## 概略評価による利水対策案の抽出

# 現計画 木曽川水系連絡導水路

対策案位置図

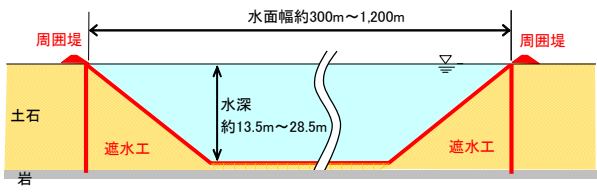
- ◆検討の場で頂いた主なご意見
- ・都市化が進む地域では、「河道外貯留施設」を整備できるような土地はないと考えます。
- ◆パブリックコメントで頂いた主なご意見
- ・遊水池、低地を活用できると良い。検証すべき。
  - ・費用を含め非現実的で検討の余地なし。
  - ・豪雨災害時の放水管理や周辺土地環境等を考えると、現状の地域生活安全度を悪化させるものであり地元、地権者の了解困難。

ダム再開発 諸元

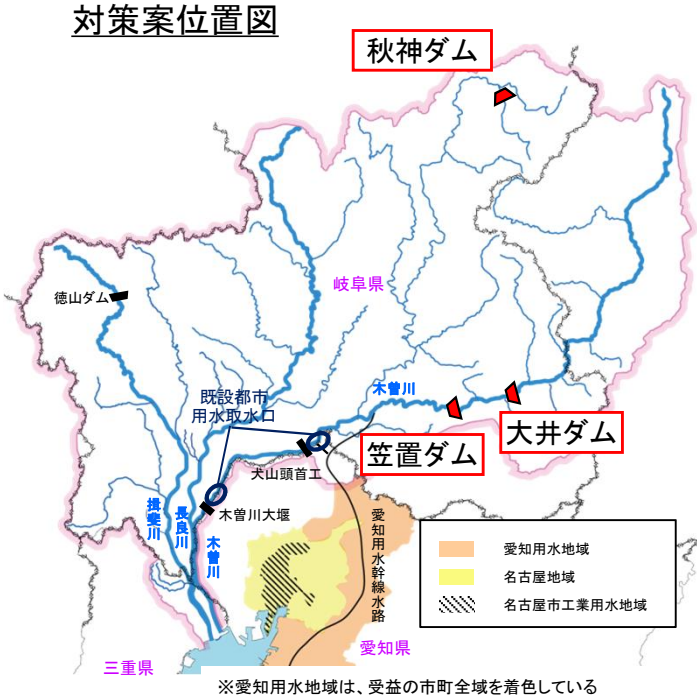
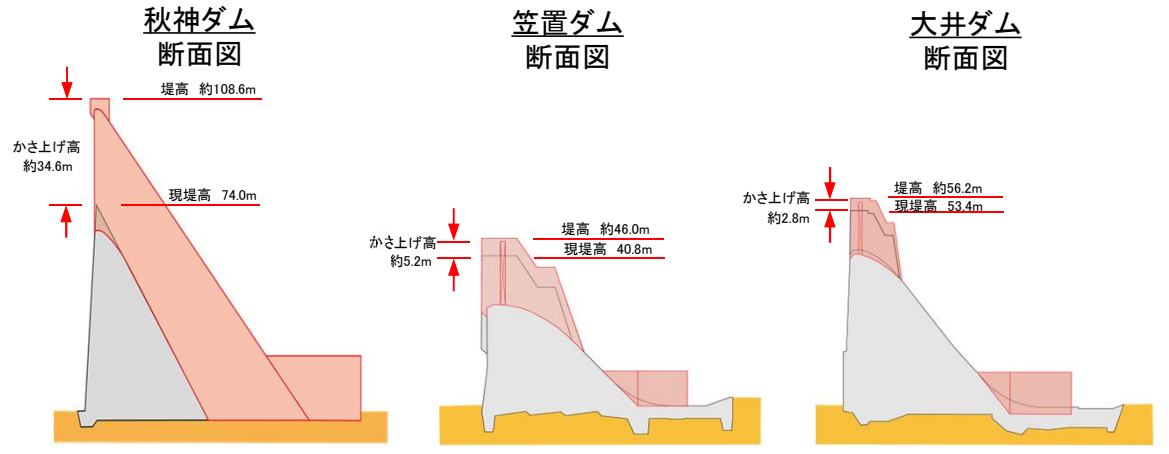
◆パブリックコメントで頂いた主なご意見

- ・経済性、用地買収、施設管理者との調整等、相当の時間が必要となり、総概算コストも現計画より高い。

対策案位置図

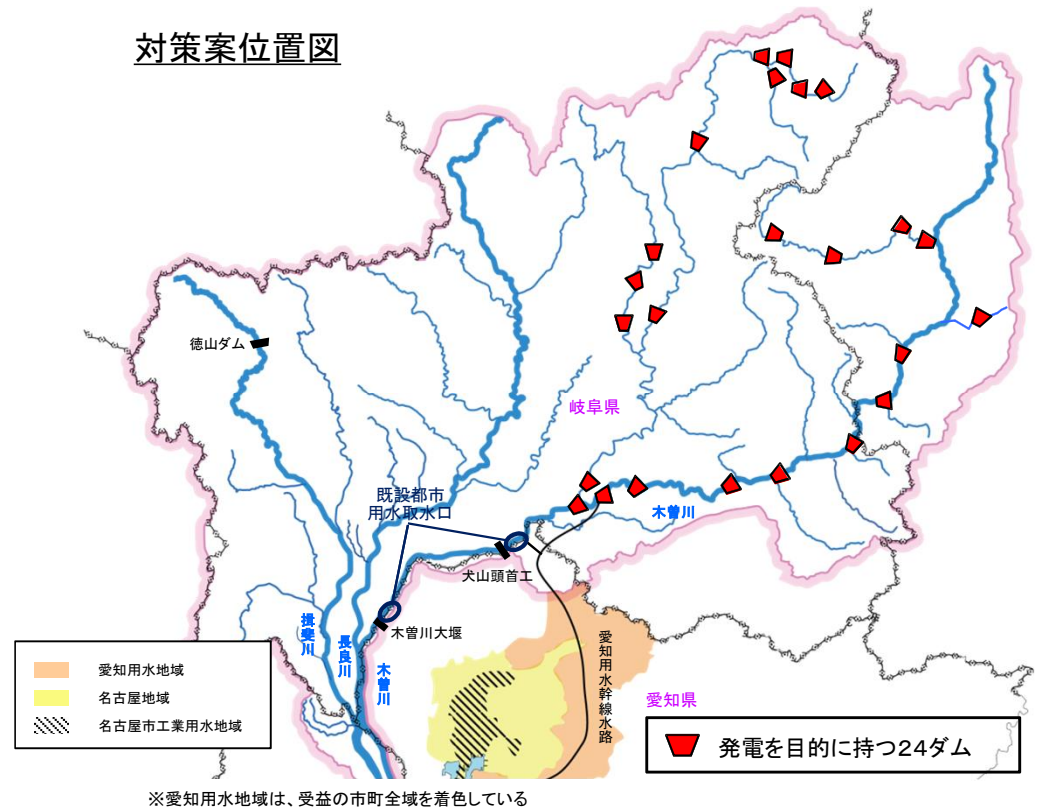
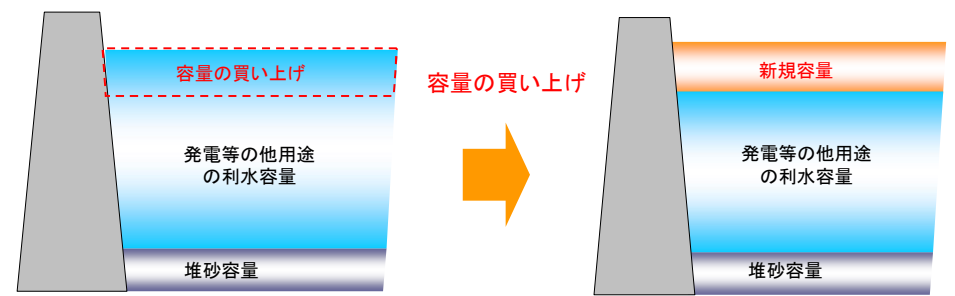
◆ パブリックコメントで頂いた主なご意見

- ・既設発電の減電分の補償コストが莫大となる。
- ・水力発電所は、純国産のCO<sub>2</sub>を排出しない「再生可能エネルギー」として重要な電源であり、安易な発電容量の都市用水等への振替は、既設発電所の運用に多大な影響を及ぼす。

対策案位置図

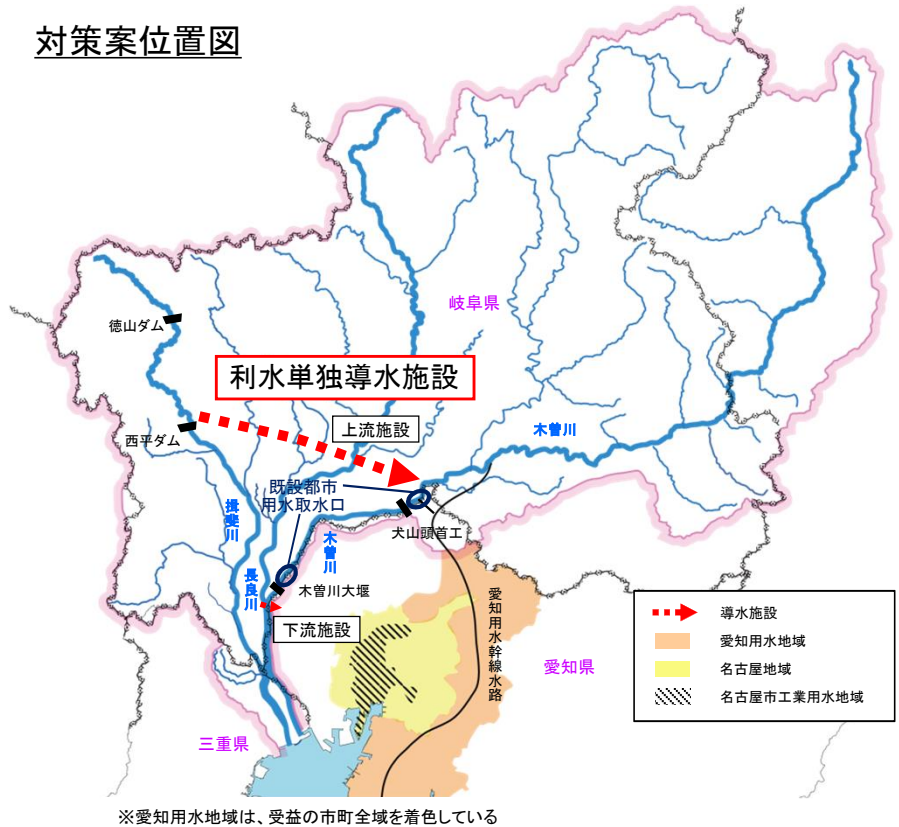
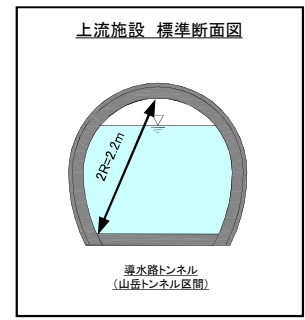
## ◆ 検討の場で頂いた主なご意見

- ・現計画に対し、単に利水と治水を別々につくるという案であり、代替案には馴染まないと考える。

## ◆ パブリックコメントで頂いた主なご意見

- ・積極的に進めるべきで、施設がなければ開発水量は無駄になる。
- ・木曾川の「流水の正常な機能の維持」は重要目的であり、利水単独はありえないし、利水単独は不経済。

対策案位置図

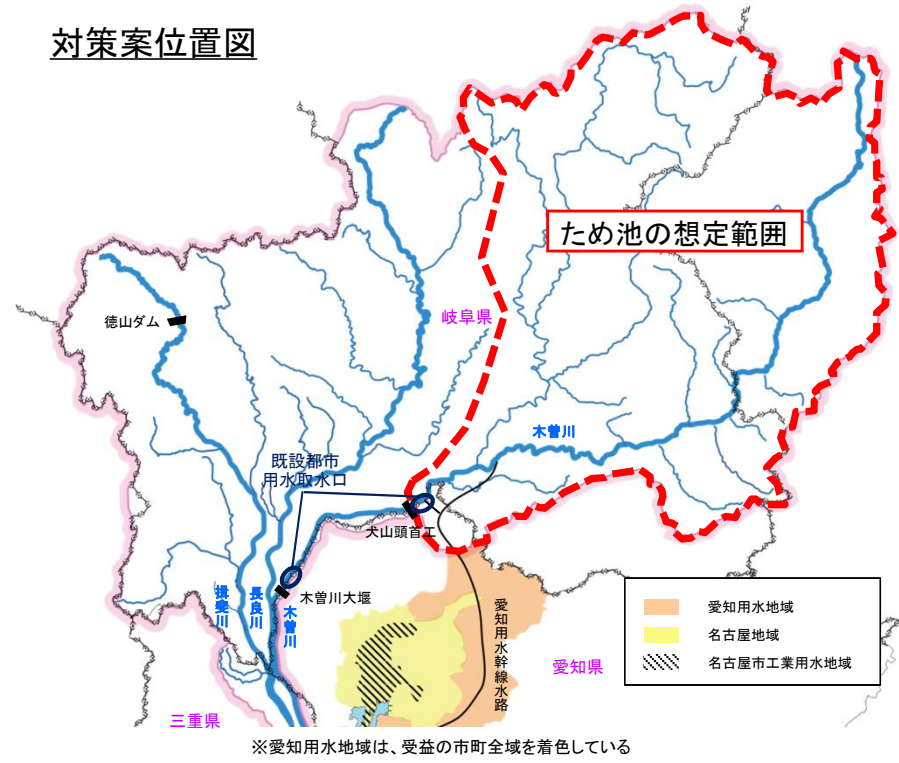
## ◆検討の場で頂いた主なご意見

- ・この地域はもともと地下水を含めて水が少ない地域で、これ以上、地下水取水を増やすことはできないと考えている。
- ・地下水くみ上げにより更に地盤沈下となるものは受け入れられない。東海、南海、東南海地震の三つの地震の連動を考えると、津波のことも考えないといけない。

## ◆パブリックコメントで頂いた主なご意見

- ・事業費が膨大になることや用地取得の困難性、環境への影響の面などからも実現性があるとは考えられない。

対策案位置図

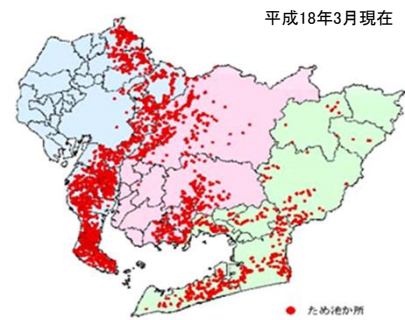
- ◆検討の場で頂いた主なご意見
- ・膨大な数のため池を新たに設置するものであり、実現性に疑問がある。
- ◆パブリックコメントで頂いた主なご意見
- ・事業費が膨大になることや用地取得の困難性、環境への影響の面などからも実現性があるとは考えられない。
  - ・豪雨災害時の放水管理や周辺土地環境等を考えると、現状の地域生活安全度を悪化させるものであり地元、地権者の了解困難。

## 対策案位置図

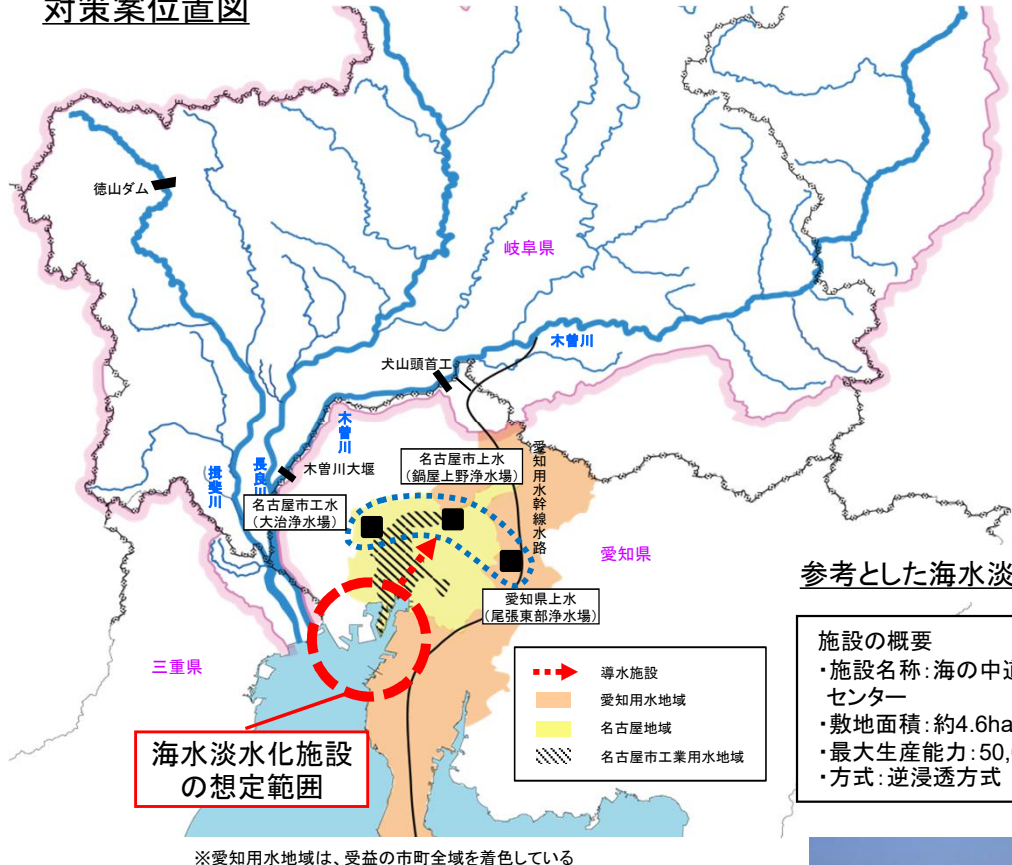
## ◆ 検討の場で頂いた主なご意見

- ・海水淡水化については、広大な用地の確保、淡水後の高塩水の処理による水産資源への影響などを考えますと、対策案としては不適切と考えます。

## ◆ パブリックコメントで頂いた主なご意見

- ・初期投資と、運転コストが莫大。
- ・電力が不足している状況の中では、検討の対象外である。

対策案位置図

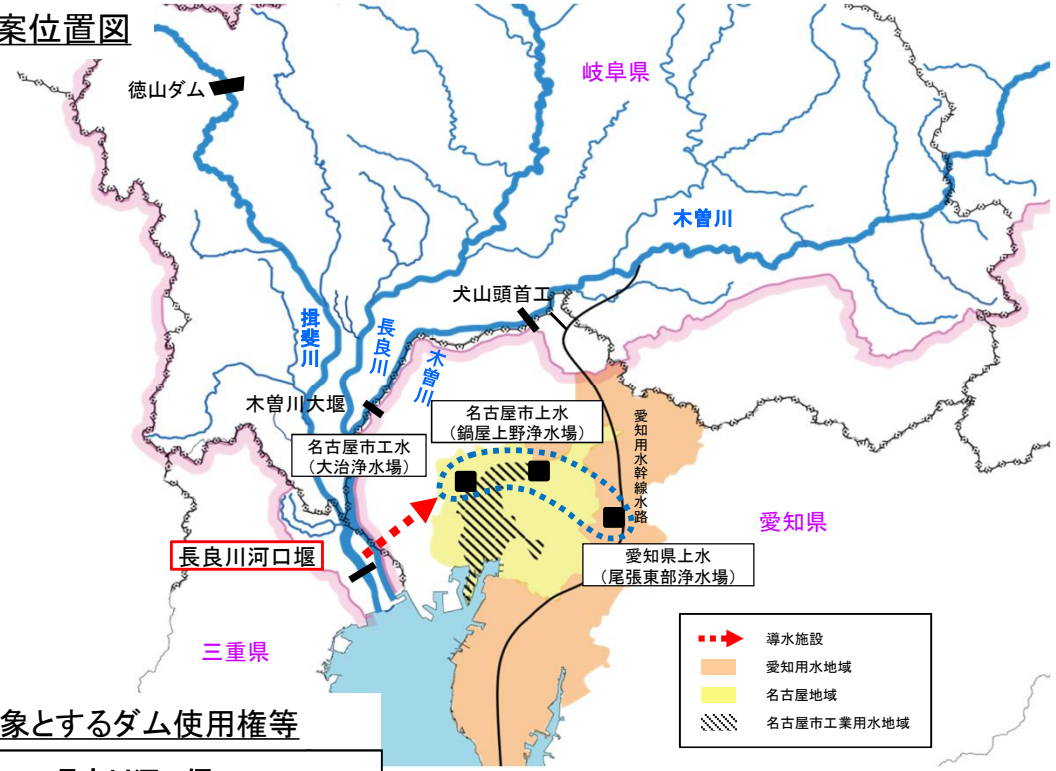
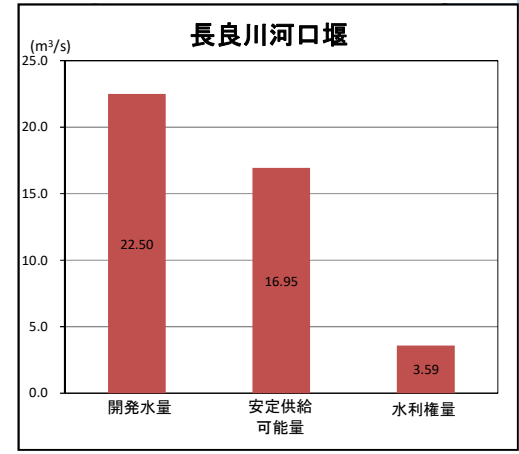
## ◆パブリックコメントで頂いた主なご意見

- ・水は融通すべきである。
- ・昨今の降雨状況では、逆に「水不足」の状態となっていることが明らかであることから対策案になりえない。

## 木曾川の主な水利

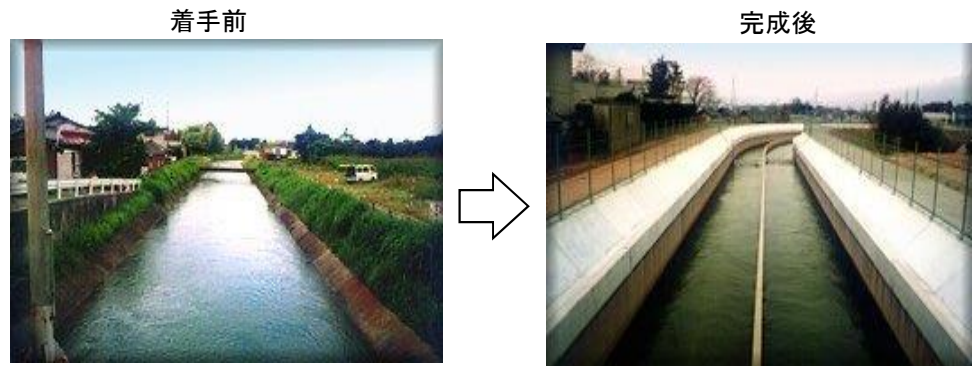
## ◆ パブリックコメントで頂いた主なご意見

- ・既得農業用水は水田面積の大幅な減少により水余り状態にあり、農業用水取水量の切り下げを行うことが、容易で有効な対策である。
- ・当地区の農業用水路は、水道用水とは違い、いまだに末端水路の約7割が開水路であるため、農地が減少してもそこに水を届けるためには従来通りの水の高さで流す必要がある。さらに、末端用水路は、排水路と兼ねており、宅地化・道路の整備に伴い水路が深くなるなど昔に比べて断面が大きくなり、適切に配水するために多くの水が必要となってきた。このため、農業用水の転用は大きな支障が生じ困難。
- ・羽島用水は、ゲート操作等の配水管理や節水に努めています。それでも用水が不足するところは、約40台のポンプを設置して、地下や排水路から用水の反復利用を行い、毎年約1千万円の経費が必要となっている。このように、農業用水の節水利用に努力し、農地を保全し続けている利水者側に立てば、現農業用水に転用の余地はない。
